**ГНЕЗДА И ШТЕПСЕЛИ
ОДНОПОЛЮСНЫЕ С ДИАМЕТРОМ
КОНТАКТОВ 1,6 и 4,0 мм**

ГОСТ 24733—81

Изменение № 1 ГОСТ 24733—81 Гнезда и штепсели однополюсные с диаметром контактов 1,6 и 4,0 мм. Технические условия
Постановлением Государственного комитета СССР по стандартам от 16.10.86 № 3111 срок введения установлен

Черт. 2

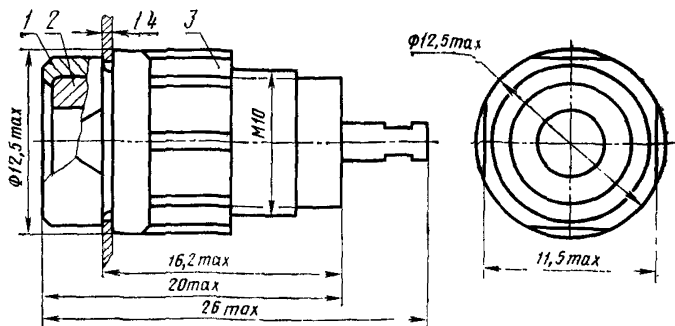
Пункт 1.5. Чертеж 2. Заменить размер: М10 на М10×1,25.
